CONCEPTO TÉCNICO No. CT – 5140

Localidad	4 – San Cristóbal
UPZ	32 – San Blas
Sector Catastral	Santa Inés Sur
Dirección	Calle 32C Sur No. 7-15/19 Este (Nueva Nomenclatura)
CHIP	AAA0003CRLW y AAA0154TAAW
Manzana Catastral	24
Predios Catastrales	13 y 30
Fecha de Visita	Enero 14 de 2008
Área aprox. (m²)	72
Solicitante	Curaduría Urbana No. 5
Tipo de Amenaza	Remoción en Masa

Fotografías No. 1 y 2. Predios donde se busca adelantar el proyecto ubicados en la Calle 32C Sur No. 7-15/19 Este.

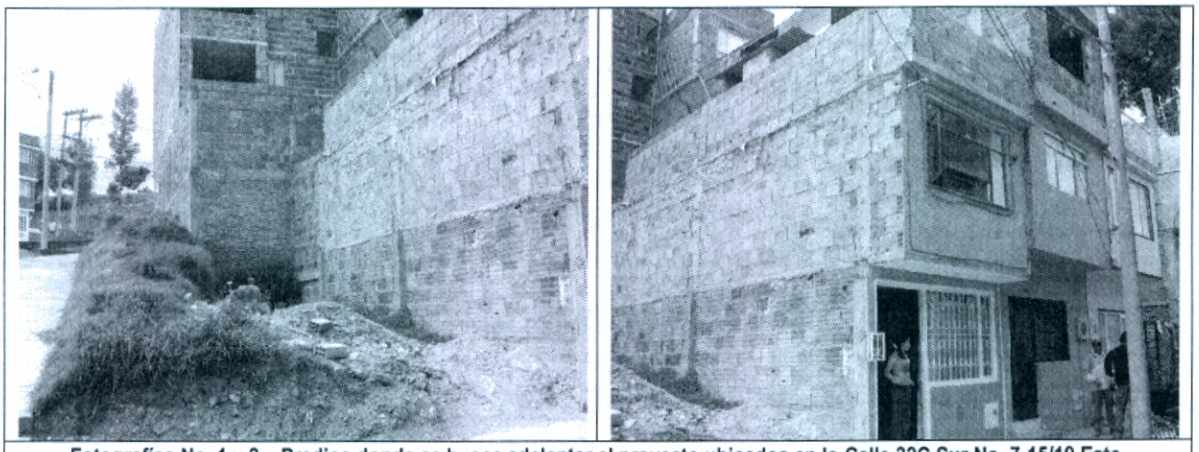
En el momento de la visita técnica no se evidencian condiciones que permitan inferir la presencia de procesos de inestabilidad activos dentro del área del proyecto (Fotografías No. 1 y 2).

Considerando los aspectos observados y evaluados en este concepto técnico, se considera que para la construcción del proyecto ubicado en la Calle 32C Sur No. 7-15/19 Este en el sector catastral Santa Inés Sur, de la Localidad de San Cristóbal, **NO SE REQUIERE** adelantar la FASE II del

estudio detallado de amenaza y riesgo por remoción en masa, de acuerdo con lo establecido en la Resolución 227 de 2006; por otra parte, esto no exime al constructor del cumplimiento del resto de la normatividad vigente (Norma Sismo Resistente – Código de Construcción – Resolución de Legalización, etc.).
